Evidence vysvětlení zadávací dokumentace v rámci veřejné zakázky s názvem				
ZŠ Přemyslovců - nástavba dvou pavilonů vč. řešení sanace základů a energetických opatření objektů				
Poř. č.	Žádost o vysvětlení ZD	Datum	Vysvětlení ZD	Datum
Vysvětlení ZD č. 1				
1	1) Dobrý den, dovoluujeme si Vás požádat o vysvětlení zadávací dokumentace k veřejné zakázce „ZŠ Přemyslovců – nástavba dvou pavilonů vč. řešení sanace základů a energetických opatření objektů“. Prosíme o podrobnější specifikaci výplní otvorů. Dveře z VV nejsou označené, které dveře v půdorysu to jsou. Dle PBR jsou některé dveře požární.	18.03.2025	Ad 1) Zadavatel upřesňuje specifikaci. Dveře jsou ve VV zohledněny, ke specifikaci jsou upřesněny čísla položek VV. Kde je v projektové dokumentaci uvedena minimální požární odolnost 15 EI (viz. níže soupis), je výkazu výměr uváděna odolnost EI 30, protože dveře s odolností EI 15, jsou na trhu méně obvyklé, běžné jsou s odolností 30. •SO1: vstupní dveře do 1.01, otvor 150/275, jen paniková klika; - VV SO 01 zázemí TV – SO 01-1-13 – Ostatní stavební práce – položka 147 •SO1: vnitřní dveře mezi zádveřím 1.01 a chodbou 1.03, otvor 150/205, jen paniková klika; - VV SO 01 zázemí TV –

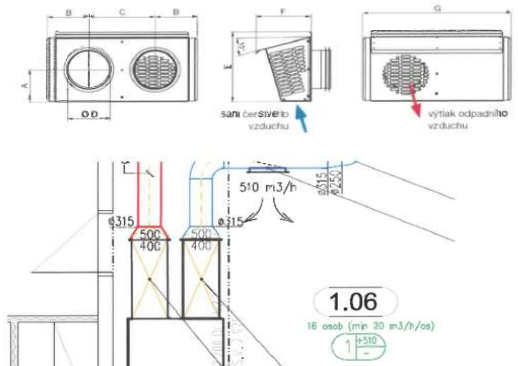
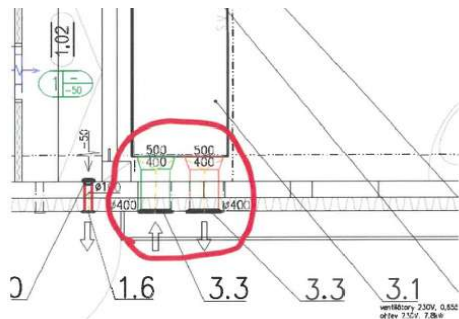
Vysvětlení ZD č. 5				
7	1) Ve veřejněné projektové dokumentaci objektu SO01-3 Vzduchotechnika je navržena sdružená fasádní mřížka (přívod/odtah) s napojením d400mm/d400mm - viz níže. Mřížky se vyrábí pouze do rozměru připojení d250mm/d250mm a atypický rozměr nelze vyrobit ani na zakázku. <u>Žádáme o návrh řešení a úpravu projektové dokumentace.</u> 5.3 Zařízení č. 3 – šatny a sprchy pro TV Šatny a sprchy v zázemí TV mají navrženo nucené větrání. Je navržena společná jednotka pro všechny šatny. Jednotka bude zajišťovat rovnotlaké větrání prostor. Je řešen přívod čerstvého vzduchu do prostoru šaten a odsávání vzduchu z příslušných sprch. Prostor sprch a šaten je propojen bez dveří. Jednotka bude osazena pod stropem v m.č. 1.06 nad sníženým podhledem. Při realizaci podhledu je nutné dodržet přístup k servisním místům VZT jednotky, zejména pro výměnu filtrů a provádění revizí elektro. Odpadní vzduch z jednotky bude vyfukován do vnějšího prostoru přes fasádu. Čerstvý vzduch do jednotky bude nasávan přes fasádu, s ohledem na prostorové možnosti není možné zajistit vzdálenost mezi sáním a výfukem vzduchu minimálně 3,5 m. bude proto osazena sdružená fasádní mřížka: 	03.04.2025	Ad 1) Klempířský výrobek lze na zakázku vyrobit, Alt. lze nahradit dvojicí mřížek pro sání a výfuk. Proprietární řešení /nutně zvolené zhotovitelem/ musí samozřejmě odsouhlasit technický dozor a zástupce stavebníka.	04.04.2025
